(仮称) 八峰能代沖洋上風力発電事業

環 境 影 響 評 価 準 備 書

補 足 説 明 資 料

風力部会 補足説明資料 目次

図 1-1 対象事業実施区域と促進区域の位置図

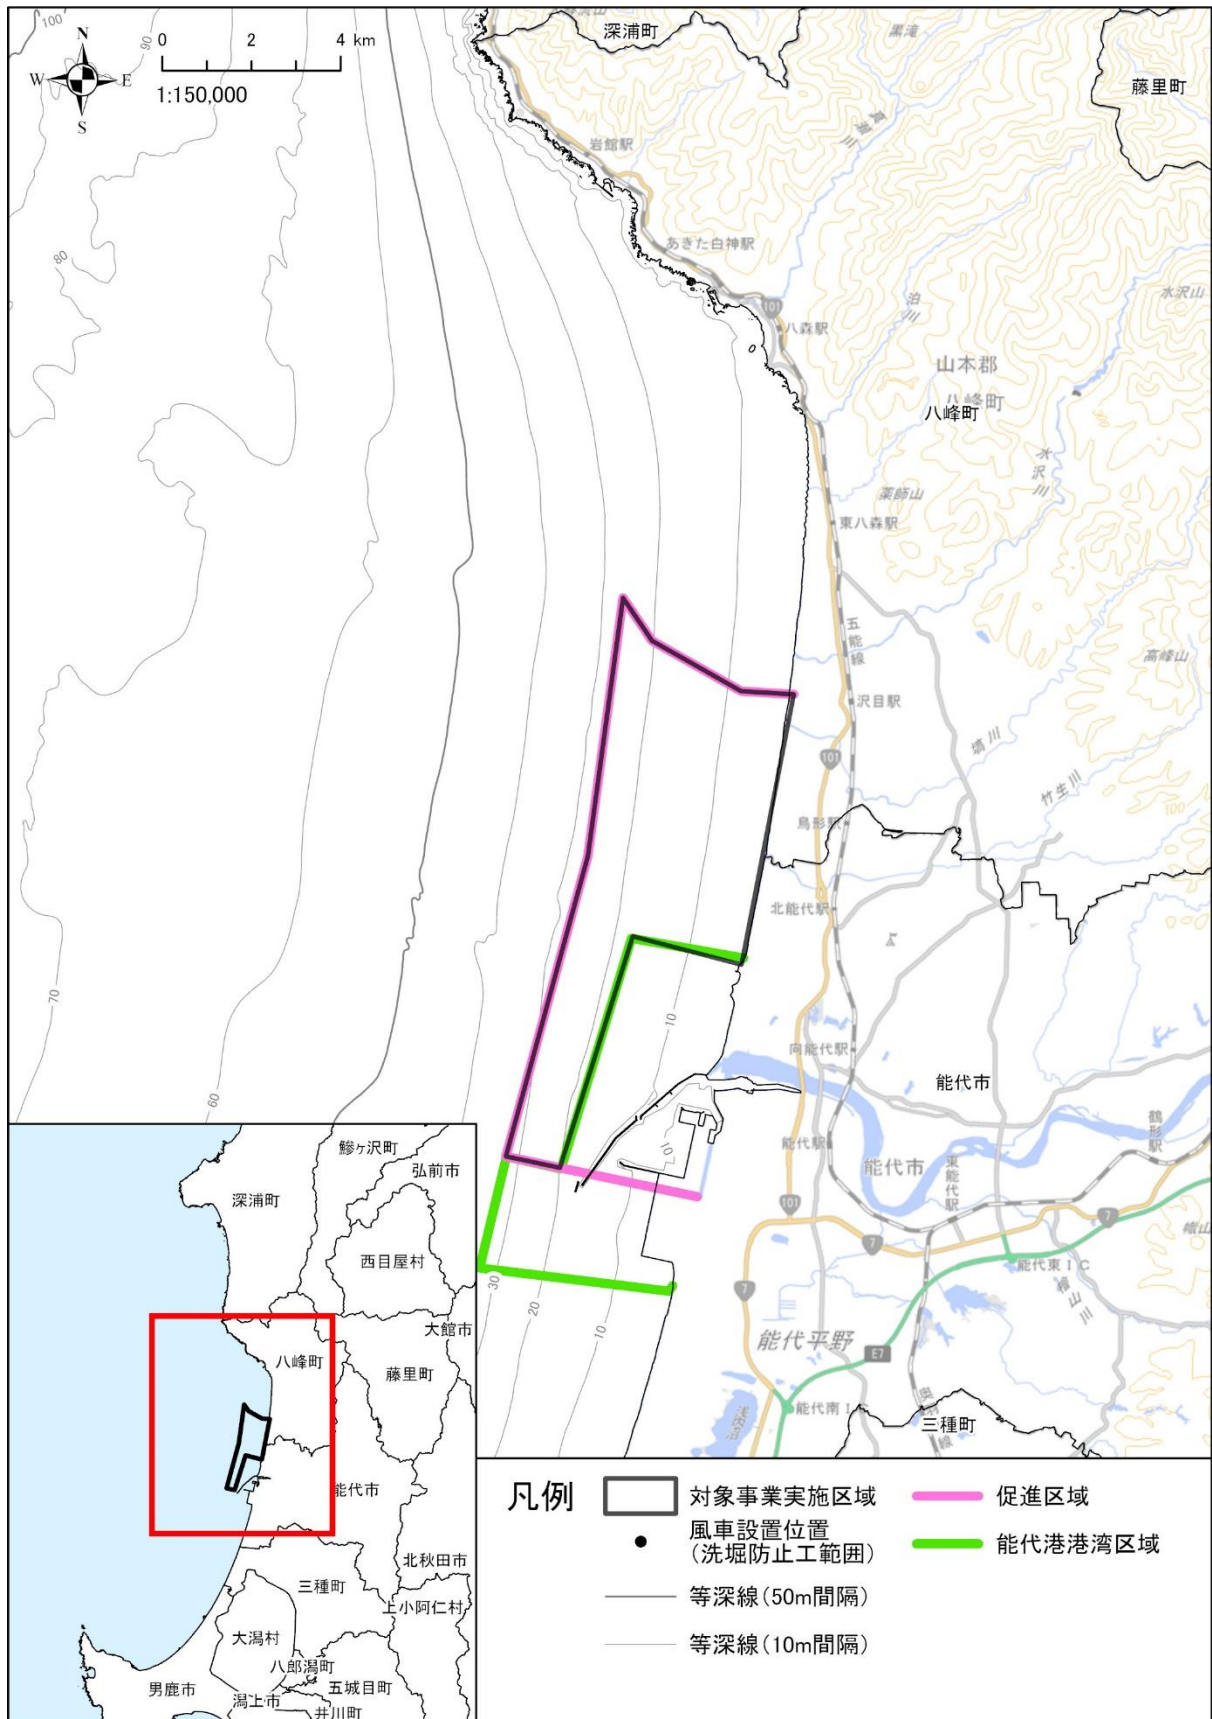
対象事業実施区域と促進区域との位置関係を示す図面は掲載されていますか？

図面を評価書へ追加するようにしてください。

対象事業実施区域と促進区域との位置関係を示す図面は、準備書への掲載はありませんが、本事業における対象事業実施区域は以下のとおり指定される促進区域と同一となっております（図1-1 参照）。

図1-1 を評価書に追加いたします。

図 2-1 風車設置位置図（洗堀防止工の範囲を反映）

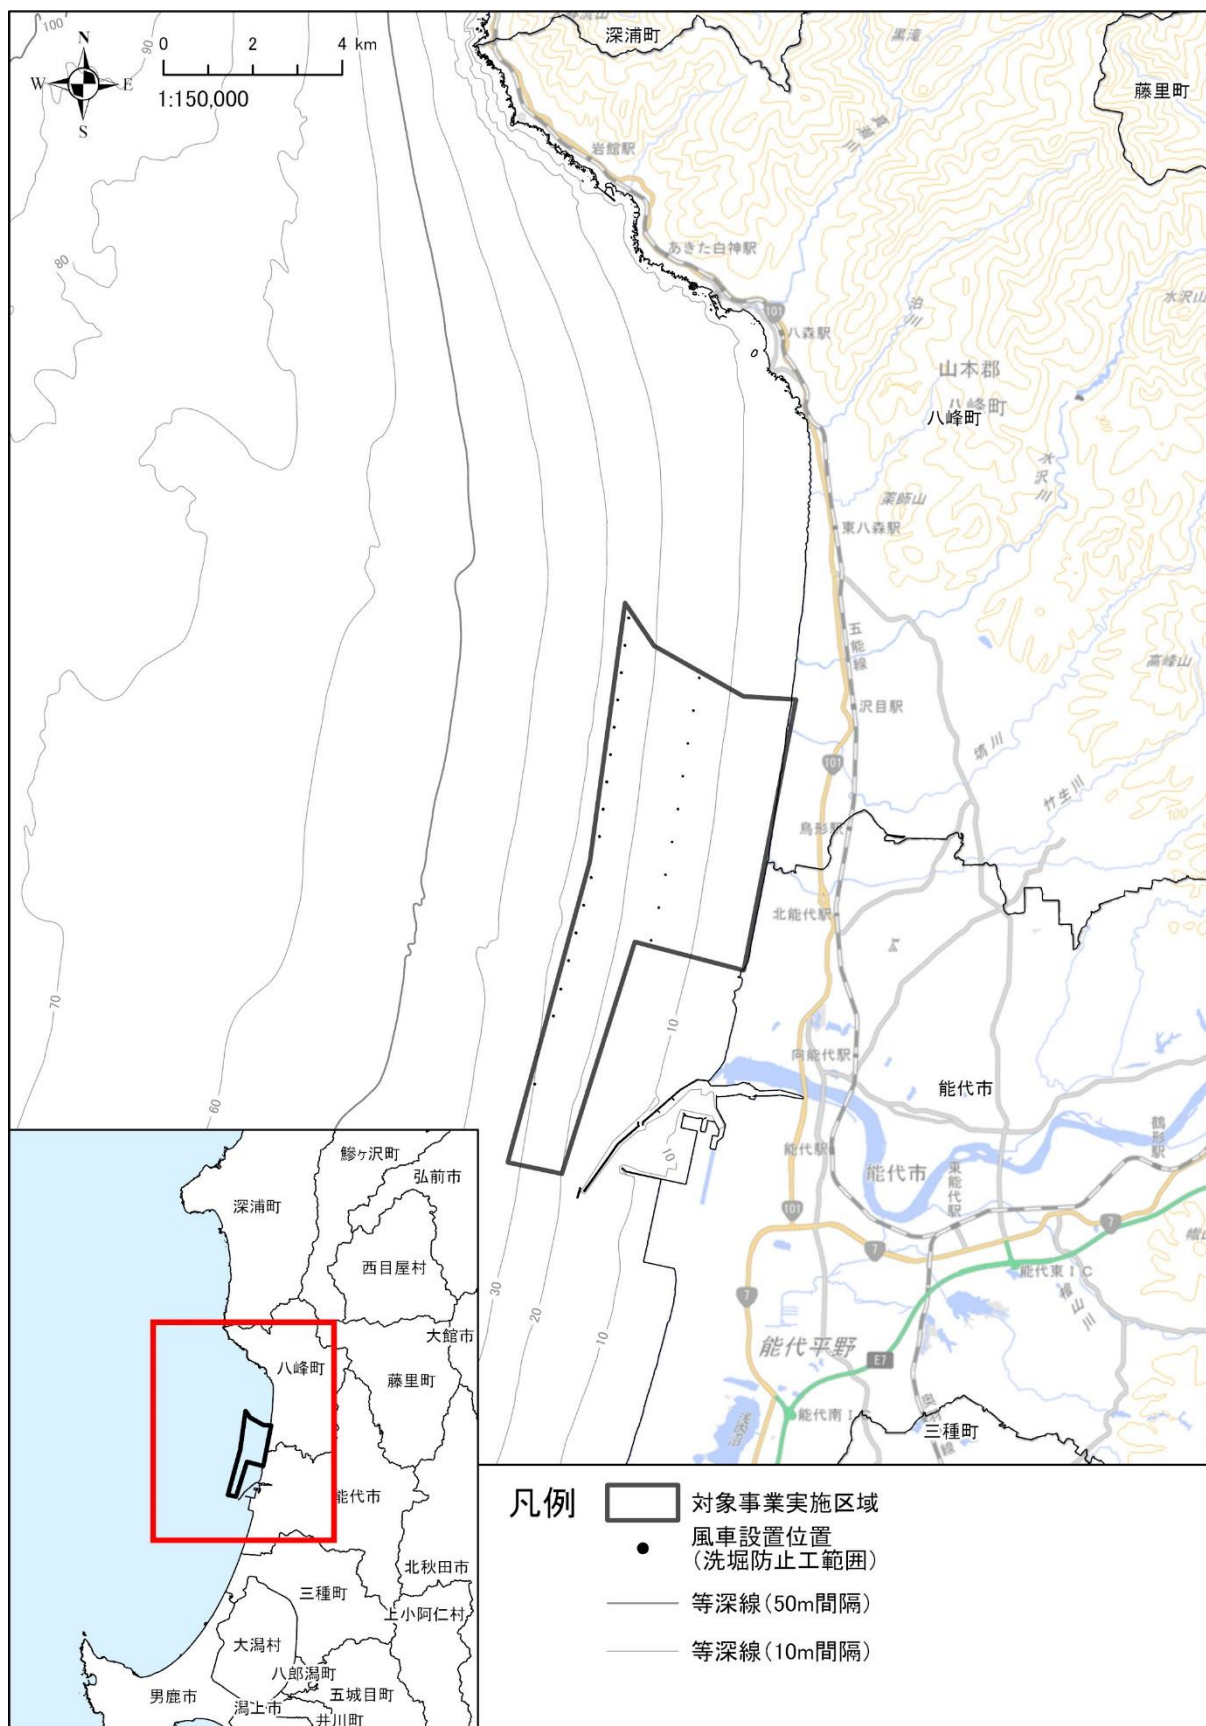
例えば「図 2.2-1 対象事業実施区域の位置及びその周辺の状況」で風車設置位置を「●」で示していただけていますが、この記号の大きさに比べて実際の縮尺ではタワーや根固め石の面積はかなり小さいのではないのでしょうか。（海域における占有率はP. 358などに示されてはいますが）施設規模について誤った印象を受ける可能性もありますので、アセス書のなるべく初めの部分において、実際の縮尺で図示する、土地の利用に関する事項で記述するなどを検討されてはいかがでしょうか。

本準備書では、風車のローター回転範囲と鳥類の飛翔軌跡（準備書 p. 1004～1017 及び p. 1046～1098）と比較できるように、風車設置位置の凡例は風車のローター直径を反映した大きさで示しております。

参考までに風車設置位置の凡例を海域の占有範囲である洗掘防止工の範囲（岸側・直径 32m、沖側・直径 36m）とした図を図 2-1 に示しますが、海域の占有範囲は極めて限定的です。

図 6-1 工事用資材等の輸送ルート（陸上）の主要な交通ルート（採石場を含む）

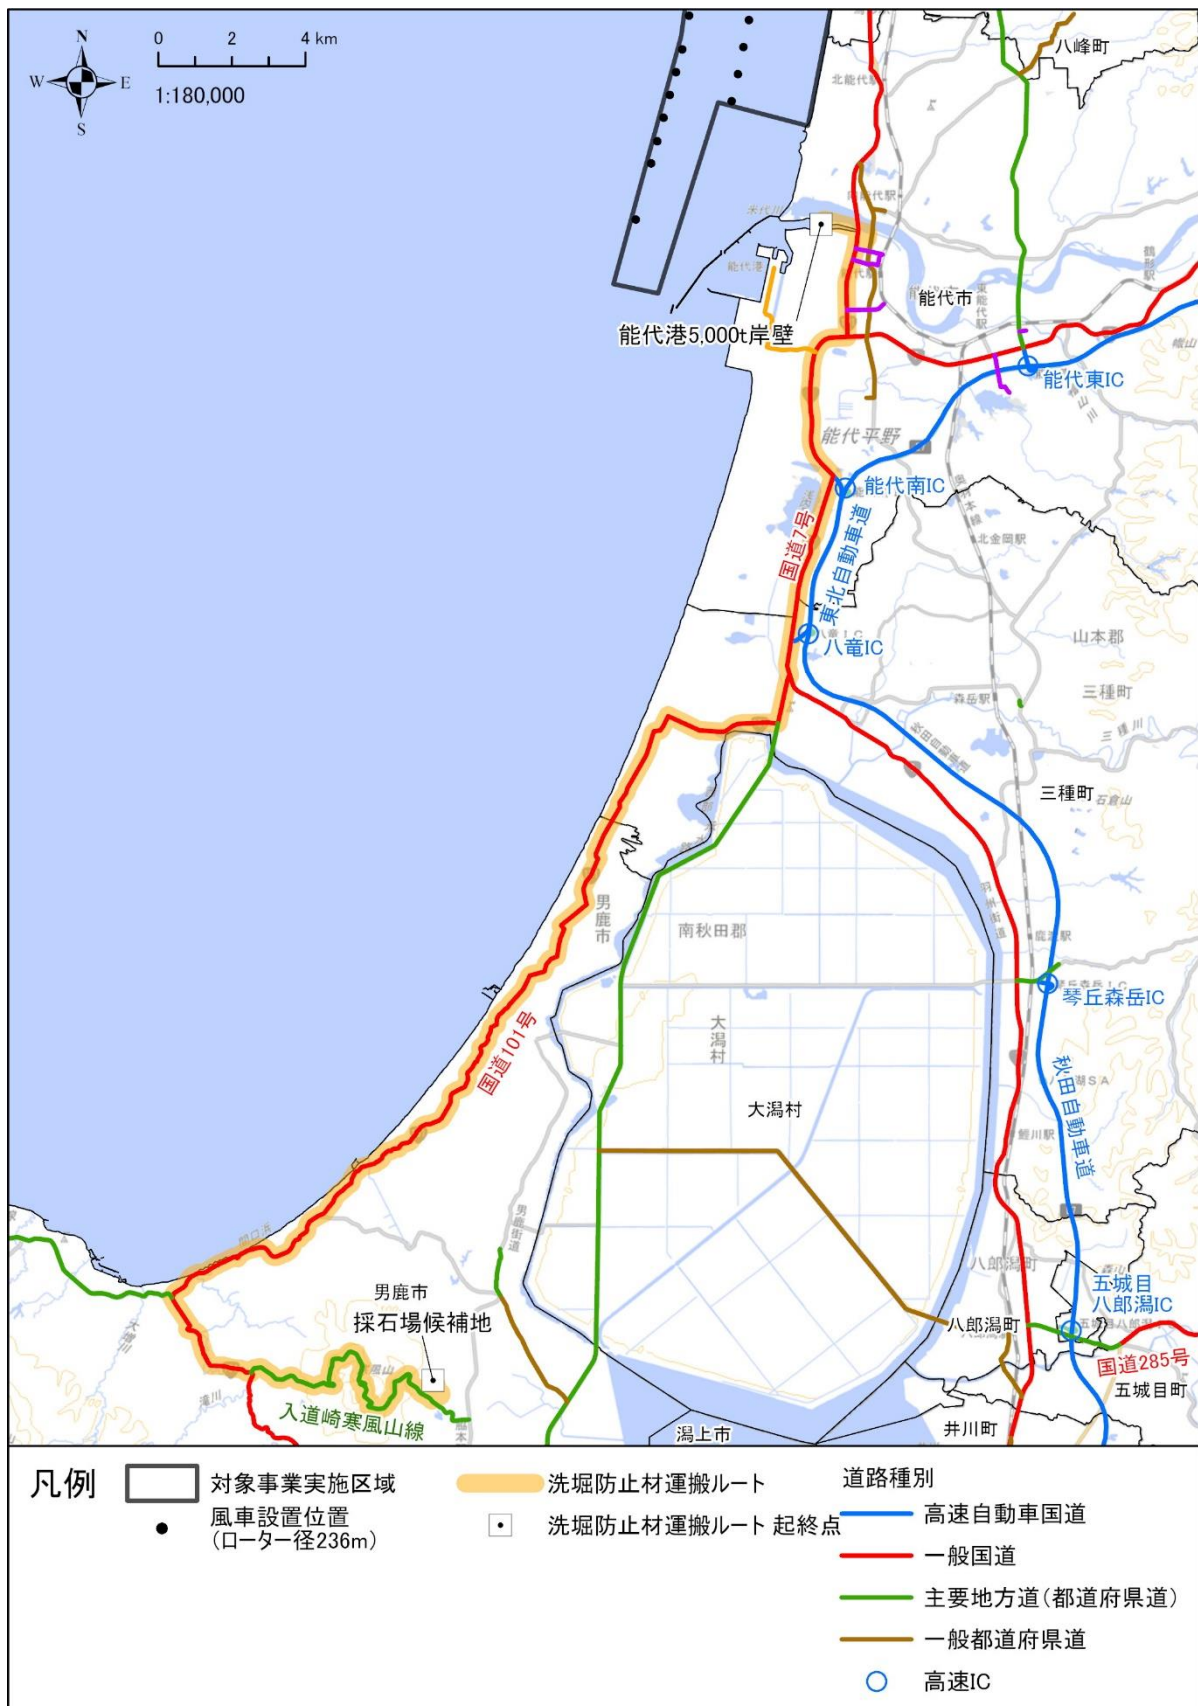
①工事用資材（洗堀防止材）の輸送ルートについて県道 55 号に対する影響はありませんか。また本文にもルートを記載してください。図 2. 2-19(2)に県道 55 号及び国道 101 号のラベルも記載をしてください。

①県道 55 号（入道崎寒風山線）及び国道 101 号のレベルを追記した図を、図 6-1 に示します。

図 9-1 能代港の波浪観測位置

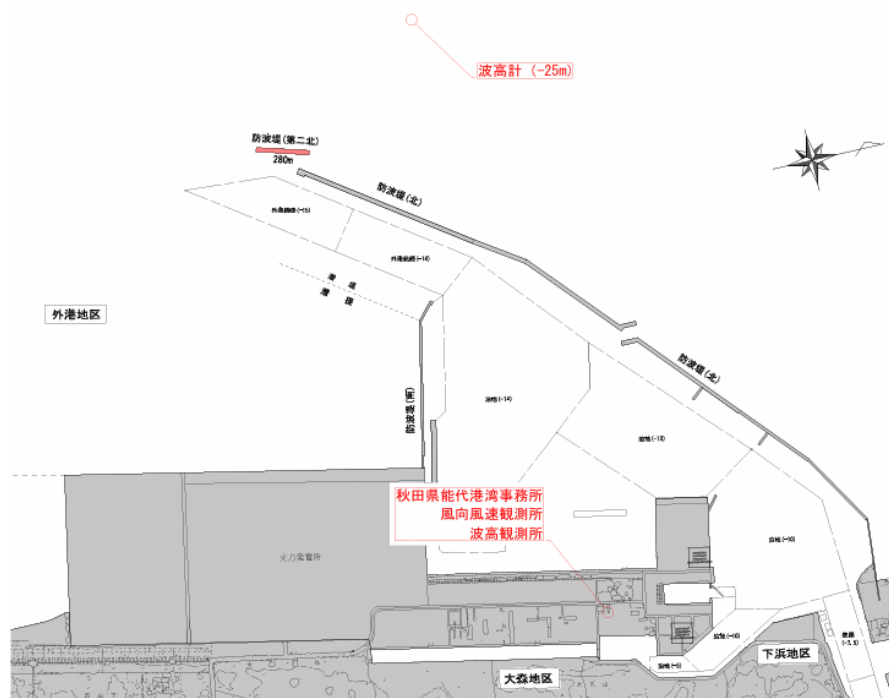
①能代港の波向別・波高別頻度表（表 3. 1-24, p. 63）について、波浪観測地点と水深および観測機器の種類を表の注に追記して下さい。

①波浪観測地点は、図 9-1 のとおり、北側防波堤西側、水深は 25m です。観測機器については、公開情報で確認できなかったため、能代港港湾事務所等に確認し、確認できた情報を評価書に記載いたします。

図 17-1 流向出現頻度（上層）

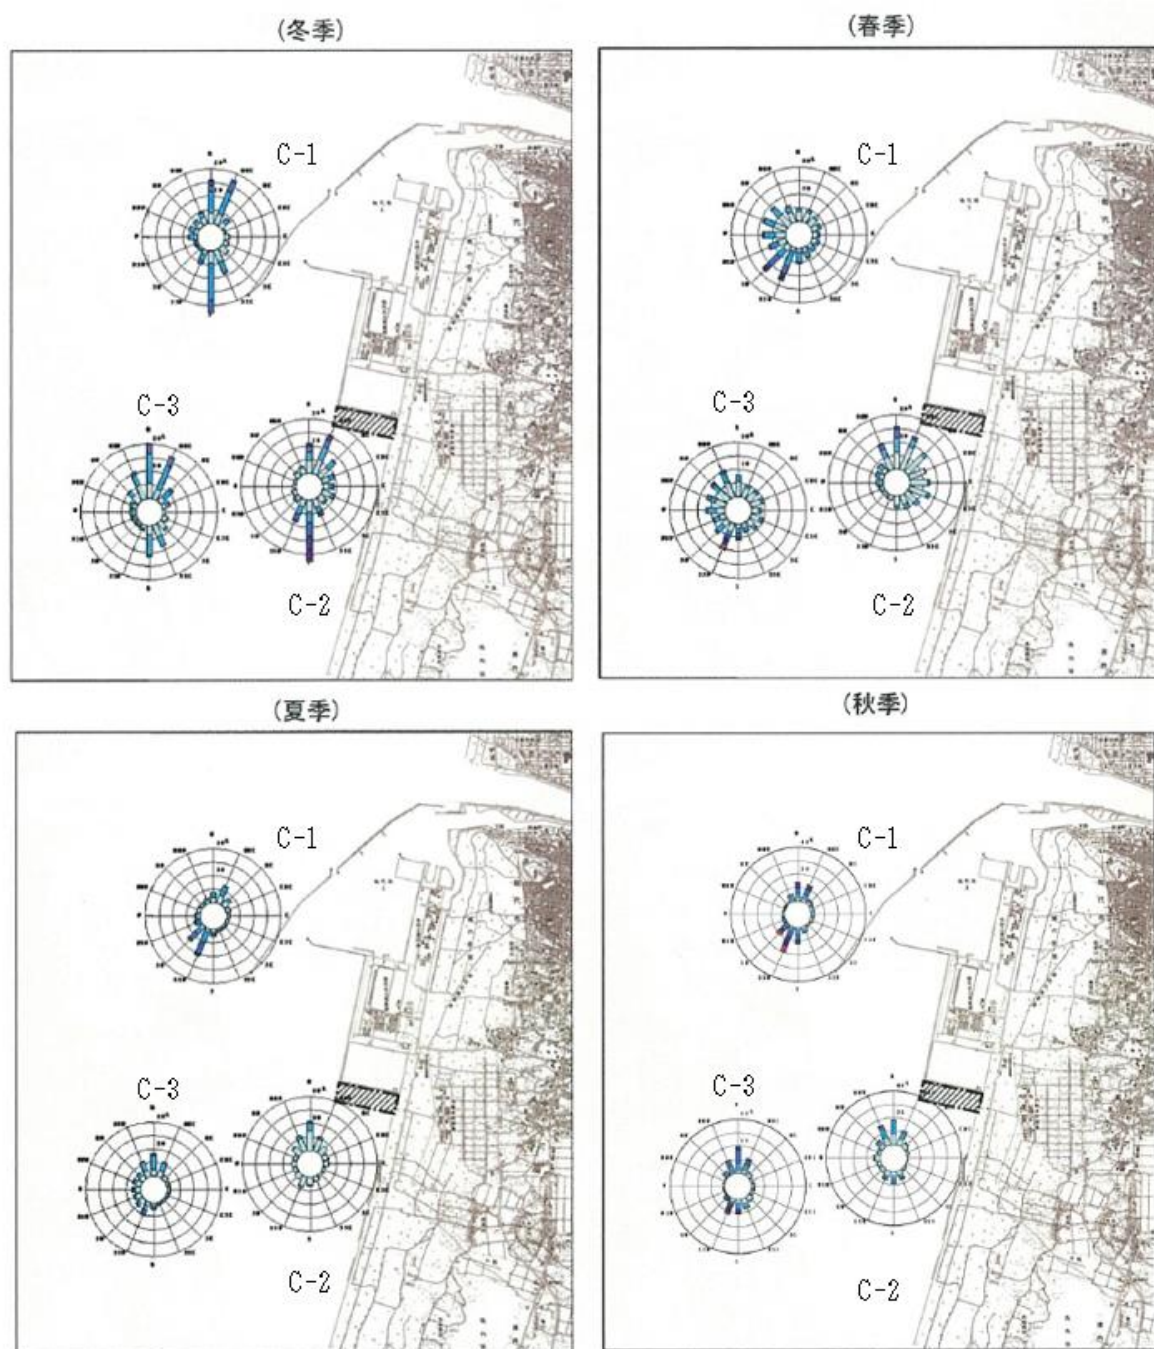
流況の調査は夏季しか実施されていませんが、季節による流況特性の違いがあるのではないかと推察します。既存資料で当該海域における四季の流況データなどはなかったでしょうか？

当該流況調査によれば、表 17-1 及び図 17-1～図 17-2 に示すように、季節風など気象変動等の影響により南北方向の往復流ではない流向も確認されている時期もありますが、流況は年間を通じて汀線と平行した南北方向の流れが卓越しています。

図 19-1 現況流況の計算領域と格子分割図（小領域）

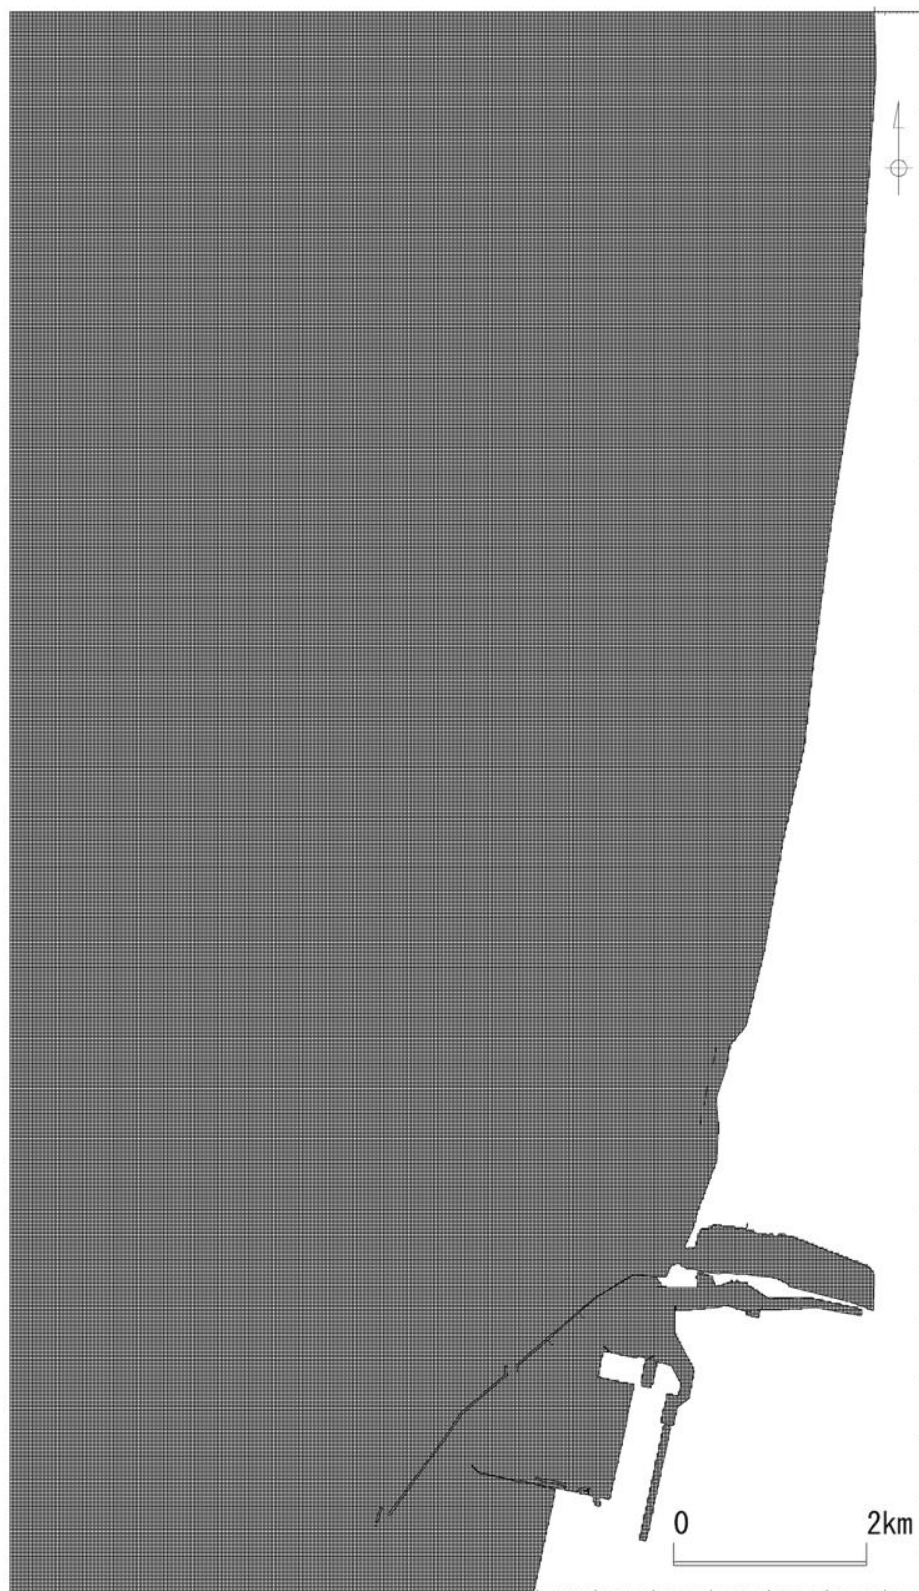
現況流況予測モデルにおいて計算領域は可変格子メッシュによりモデル化した（p. 711）とありますが、格子幅の範囲をお示し下さい。

（図10. 1. 4-19からは可変メッシュであることが確認しにくいので。）

図 10. 1. 4-19 に示す大領域のすべての格子は幅 60m、小領域のすべての格子は幅 20m です。格子数が多く図では格子間隔が分かりにくくなっていますので、評価書では小領域範囲の格子図を追加いたします（図 19-1 参照）。
